「原子力科学研究所原子力事業者防災業務計画」の読み替えについて(連絡)

令和2年8月21日付けで提出しました「国立研究開発法人日本原子力研究開発機構原子力科学研究所原子力事業者防災業務計画」につきまして、隣接事業所である日本原子力発電(株)へ原子力科学研究所の敷地の一部を貸与することに伴い、一部の図表が変更となりました。

原子力科学研究所原子力事業者防災業務計画読み替え表

<p>別図-3 原子力科学研究所敷地周辺の放射線測定設備</p>	<p>別図-3 原子力科学研究所敷地周辺の放射線測定設備</p>

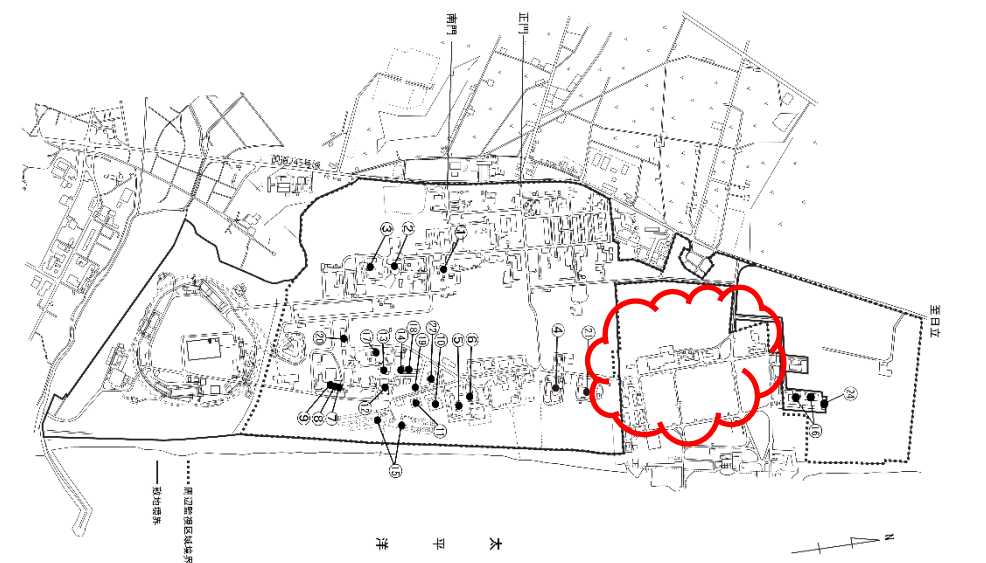
読み替え前 (令和2年8月21日修正版)	読み替え後 (令和2年10月13日から適用)	理由																																																												
<p>至日立</p> <p>正門</p> <p>南門</p> <p>太平洋</p> <p>周辺監視区域境界</p> <p>敷地境界</p> <table border="1" data-bbox="311 430 617 651"> <caption>【放射線測定設備】</caption> <thead> <tr> <th>名称</th> <th>測定対象</th> <th>測定器種類・測定レンジ</th> </tr> </thead> <tbody> <tr> <td>MP-11</td> <td>空間線量率</td> <td>Nal(低・高線量率両用) 10nGy~100mGy/h</td> </tr> <tr> <td>MP-16</td> <td>空間線量率</td> <td>Nal(低・高線量率両用) 10nGy~100mGy/h</td> </tr> <tr> <td>MP-17</td> <td>空間線量率</td> <td>Nal(低・高線量率両用) 10nGy~100mGy/h</td> </tr> <tr> <td>MP-18</td> <td>空間線量率</td> <td>Nal(低・高線量率両用) 10nGy~100mGy/h</td> </tr> <tr> <td>MP-19</td> <td>空間線量率</td> <td>Nal(低・高線量率両用) 10nGy~100mGy/h</td> </tr> </tbody> </table> <table border="1" data-bbox="311 672 617 808"> <caption>【気象観測設備】</caption> <thead> <tr> <th>名称</th> <th>数量</th> <th>保管場所</th> </tr> </thead> <tbody> <tr> <td>風向風速計 (E.L.約32m)</td> <td>1式</td> <td>構内 (気象観測点A)</td> </tr> <tr> <td>風向風速計 (E.L.約42m)</td> <td>1式</td> <td>構内 (気象観測点B)</td> </tr> <tr> <td>風向風速計 (E.L.約62m)</td> <td>1式</td> <td>構内 (気象観測点C)</td> </tr> </tbody> </table>	名称	測定対象	測定器種類・測定レンジ	MP-11	空間線量率	Nal(低・高線量率両用) 10nGy~100mGy/h	MP-16	空間線量率	Nal(低・高線量率両用) 10nGy~100mGy/h	MP-17	空間線量率	Nal(低・高線量率両用) 10nGy~100mGy/h	MP-18	空間線量率	Nal(低・高線量率両用) 10nGy~100mGy/h	MP-19	空間線量率	Nal(低・高線量率両用) 10nGy~100mGy/h	名称	数量	保管場所	風向風速計 (E.L.約32m)	1式	構内 (気象観測点A)	風向風速計 (E.L.約42m)	1式	構内 (気象観測点B)	風向風速計 (E.L.約62m)	1式	構内 (気象観測点C)	<p>至日立</p> <p>正門</p> <p>南門</p> <p>太平洋</p> <p>周辺監視区域境界</p> <p>敷地境界</p> <table border="1" data-bbox="1558 430 1863 651"> <caption>【放射線測定設備】</caption> <thead> <tr> <th>名称</th> <th>測定対象</th> <th>測定器種類・測定レンジ</th> </tr> </thead> <tbody> <tr> <td>MP-11</td> <td>空間線量率</td> <td>Nal(低・高線量率両用) 10nGy~100mGy/h</td> </tr> <tr> <td>MP-16</td> <td>空間線量率</td> <td>Nal(低・高線量率両用) 10nGy~100mGy/h</td> </tr> <tr> <td>MP-17</td> <td>空間線量率</td> <td>Nal(低・高線量率両用) 10nGy~100mGy/h</td> </tr> <tr> <td>MP-18</td> <td>空間線量率</td> <td>Nal(低・高線量率両用) 10nGy~100mGy/h</td> </tr> <tr> <td>MP-19</td> <td>空間線量率</td> <td>Nal(低・高線量率両用) 10nGy~100mGy/h</td> </tr> </tbody> </table> <table border="1" data-bbox="1558 672 1863 808"> <caption>【気象観測設備】</caption> <thead> <tr> <th>名称</th> <th>数量</th> <th>保管場所</th> </tr> </thead> <tbody> <tr> <td>風向風速計 (E.L.約32m)</td> <td>1式</td> <td>構内 (気象観測点A)</td> </tr> <tr> <td>風向風速計 (E.L.約42m)</td> <td>1式</td> <td>構内 (気象観測点B)</td> </tr> <tr> <td>風向風速計 (E.L.約62m)</td> <td>1式</td> <td>構内 (気象観測点C)</td> </tr> </tbody> </table>	名称	測定対象	測定器種類・測定レンジ	MP-11	空間線量率	Nal(低・高線量率両用) 10nGy~100mGy/h	MP-16	空間線量率	Nal(低・高線量率両用) 10nGy~100mGy/h	MP-17	空間線量率	Nal(低・高線量率両用) 10nGy~100mGy/h	MP-18	空間線量率	Nal(低・高線量率両用) 10nGy~100mGy/h	MP-19	空間線量率	Nal(低・高線量率両用) 10nGy~100mGy/h	名称	数量	保管場所	風向風速計 (E.L.約32m)	1式	構内 (気象観測点A)	風向風速計 (E.L.約42m)	1式	構内 (気象観測点B)	風向風速計 (E.L.約62m)	1式	構内 (気象観測点C)	<p>理由</p> <p>☁️: 東海第二発電所緊急時対策所等の設置に伴う敷地の一部貸与</p>
